浄化ユニット処理水直接散水の運用追加について

2020年1月9日

東京電力ホールディングス株式会社

1. 現状の散水方法と変更後の散水方法

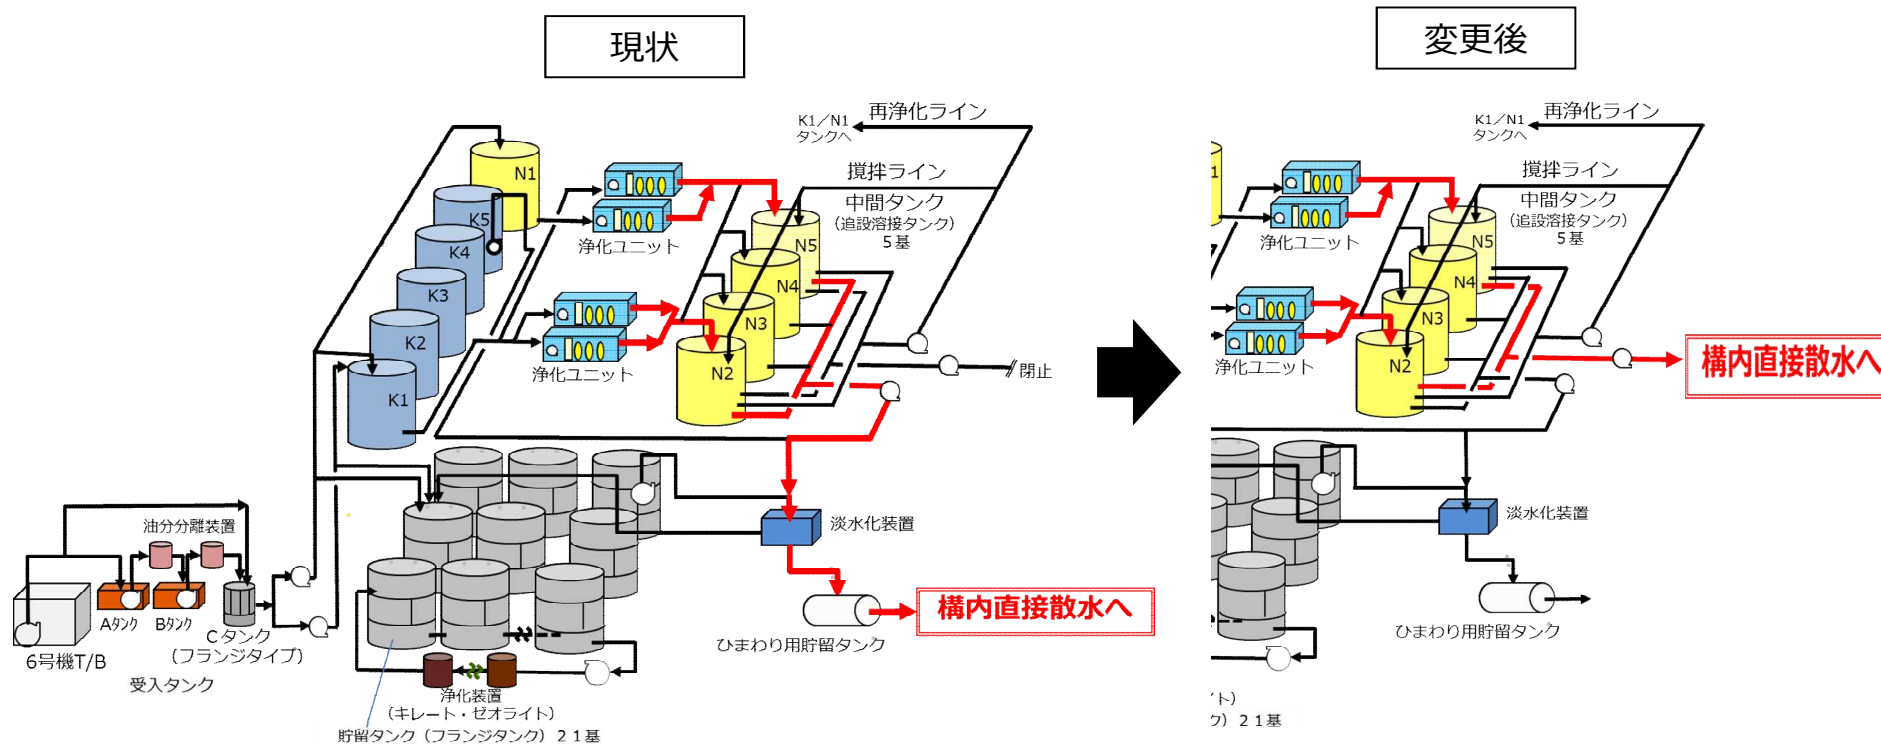
- **変更後の5/6号機滞留水処理の運用について**
- 通常は、浄化ユニットでの処理・散水を実施する。
- 淡水化装置は、浄化ユニット処理水が散水基準を満たさない場合のバックアップ及び貯留タンク内の滞留水（メガフロートバラスト水含む）の処理を実施する。

【参考】除去性能確認の方法について(1)

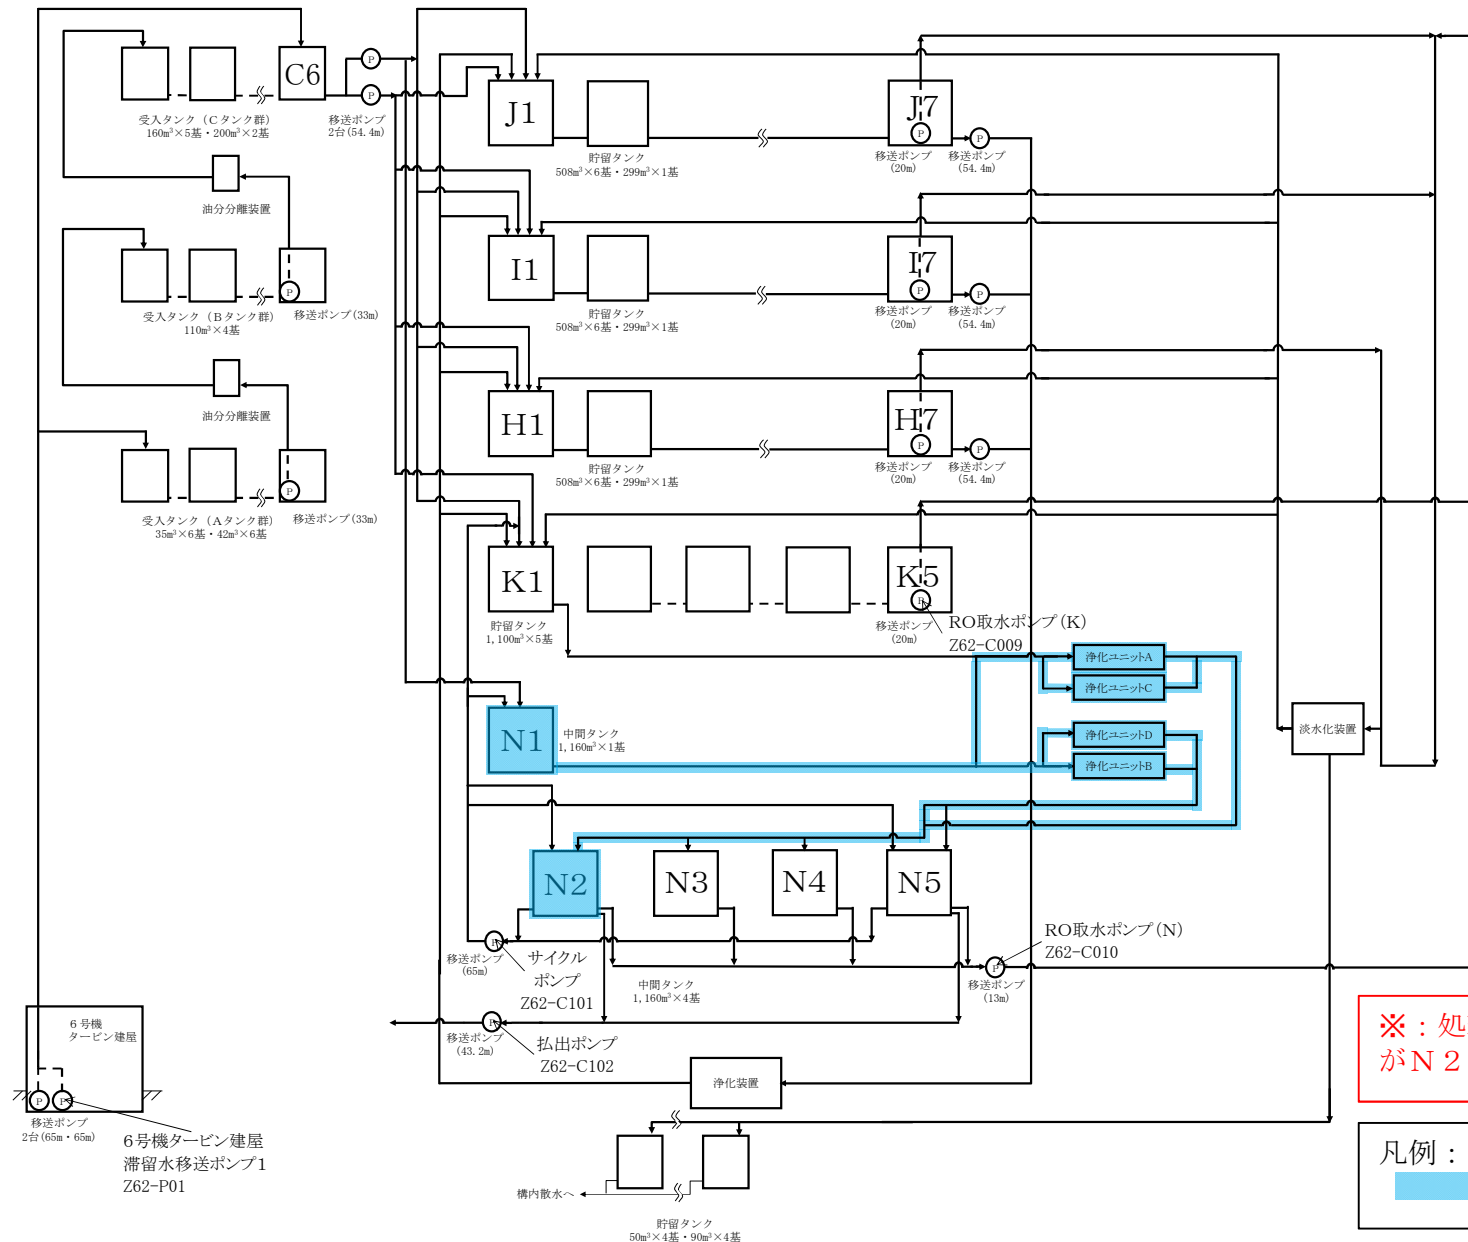
■ 浄化ユニットA～Dの除去性能確認方法については、以下を実施する。

- ① 浄化ユニットへ移送する水は中間タンクN1タンクを選択する。また、処理水の移送先は中間タンクN2又はN5を選択し、浄化ユニットA(B～D)を起動する。
- ② 吸着塔4(9,14,19)出口サンプリング元弁F3813A(B～D)を開にし、吸着塔4(9,14,19)出口サンプリング流量設定弁F3833A(B～D)より処理水を採水する。
- ③ 処理水の放射能濃度が「Ⅲ 第3編 2.1.2.3(4)②浄化ユニットにより浄化処理した水」に示す内容を満足することを確認する。

浄化ユニット (A～D) 内部

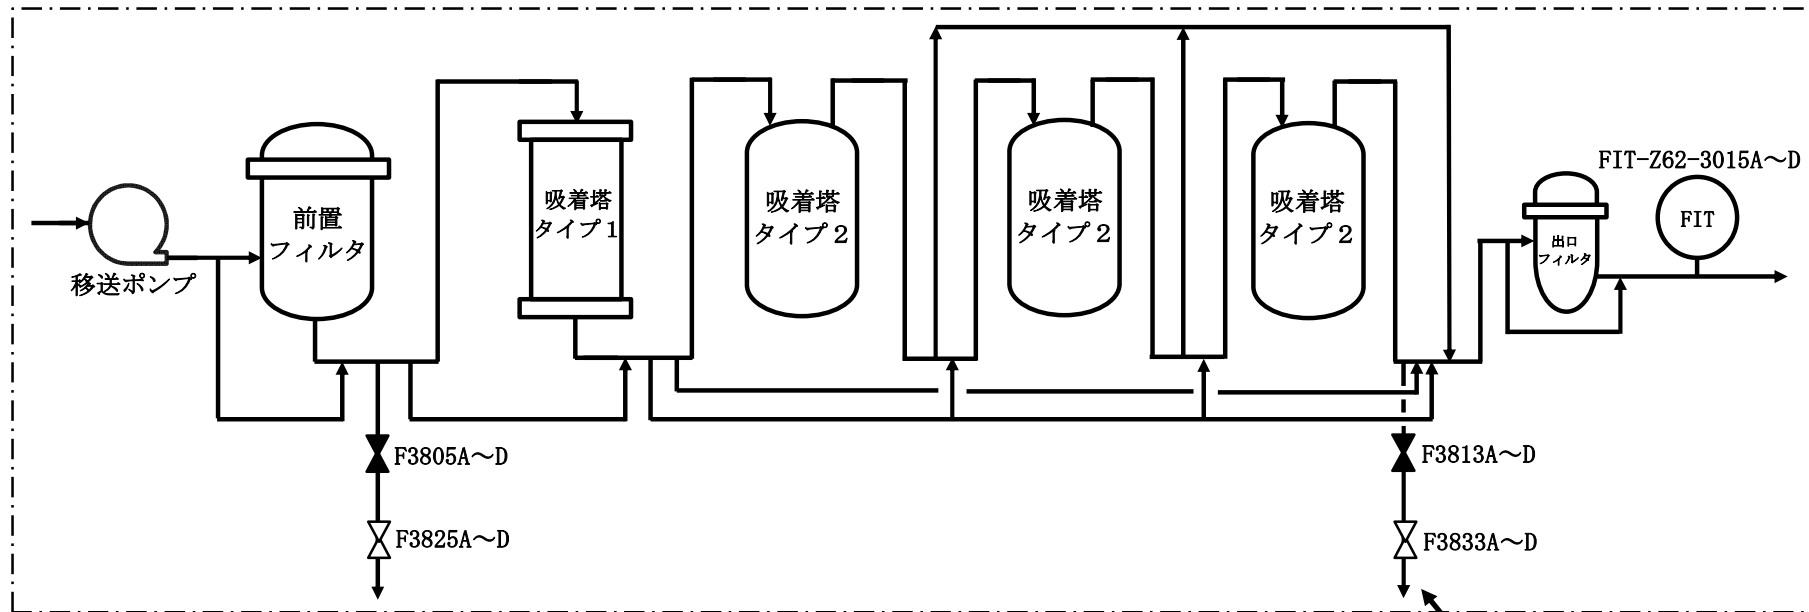
処理後水採水箇所
